沙湾超高温热防材料智能制造项目工程设计方案（第二次）调整公布图

建设项目公布

总平面对比图

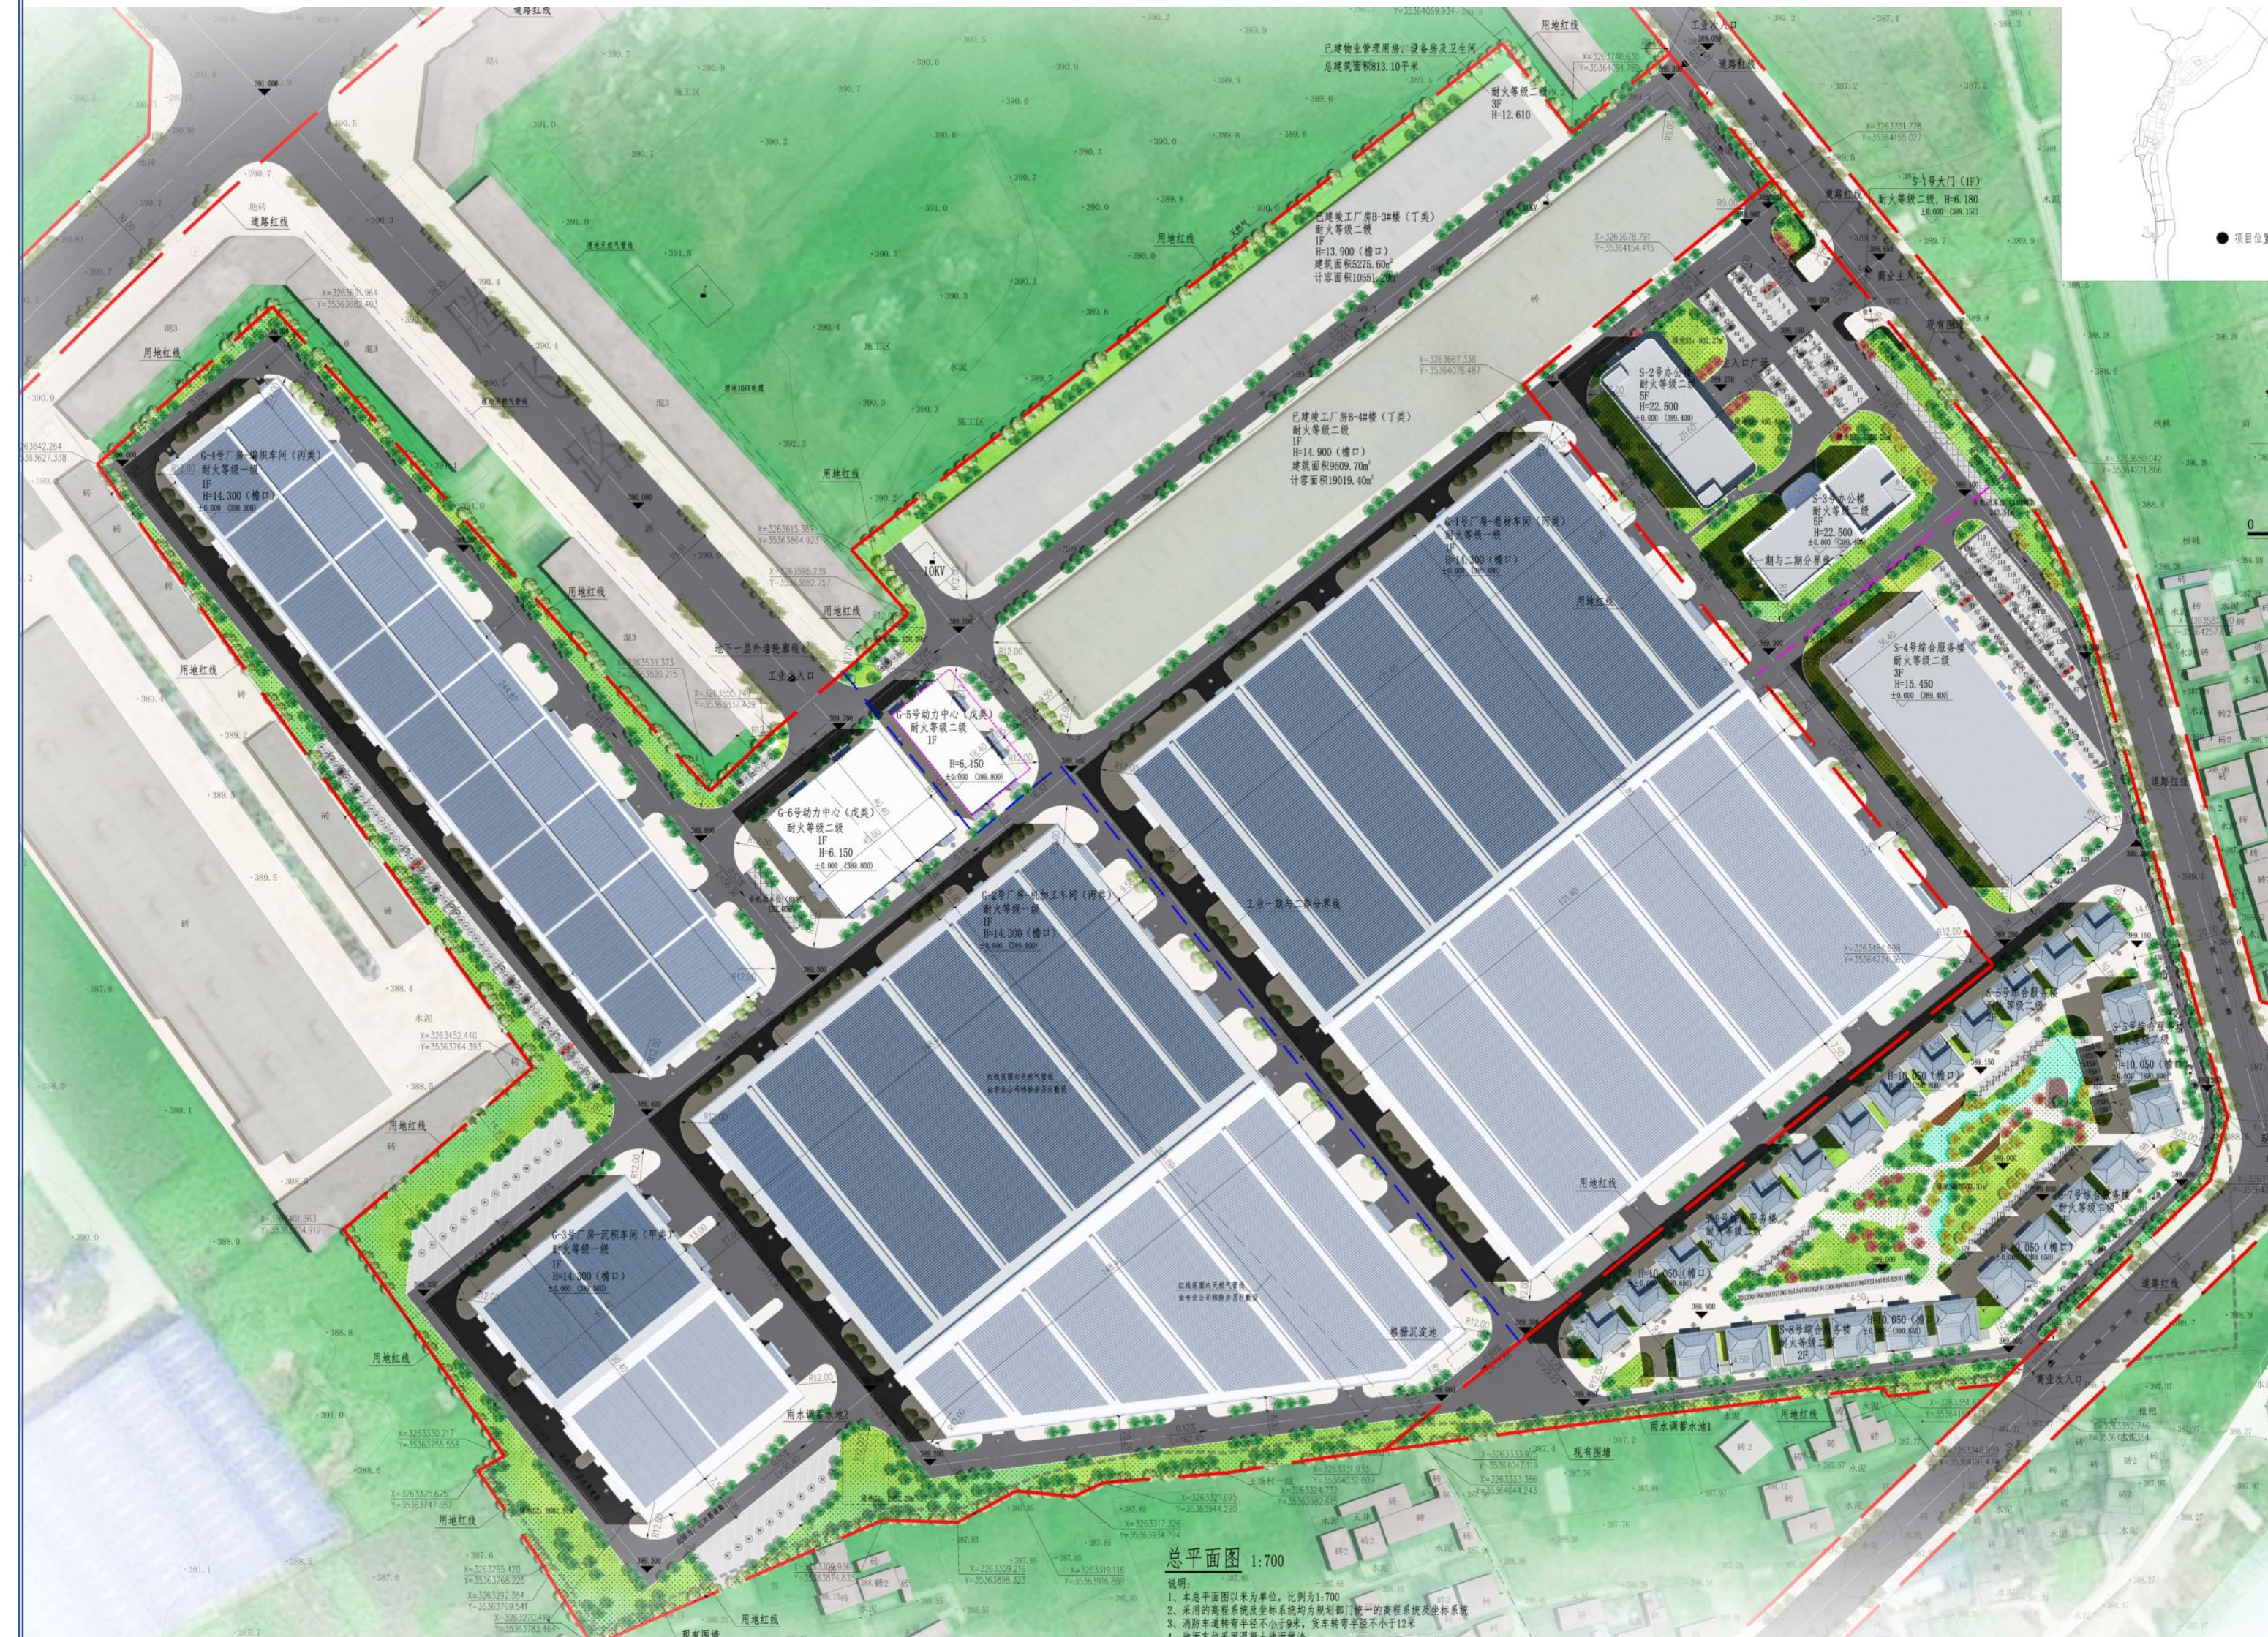
工业地块调整变更内容说明：

- 1、拟沿工业地块厂房的四周路边适当设置绿地，工业地块一期原绿地面积128.09平米调整为为9713.31平米，原工业地块总绿地面积8692.29平米调整为为18245.41平米，原工业地块总绿地率由5.73%调整为12.03%。
- 2、工业地块除绿地面积及绿地率外其余指标未做调整，未调整部分内容均按原审批方案执行。
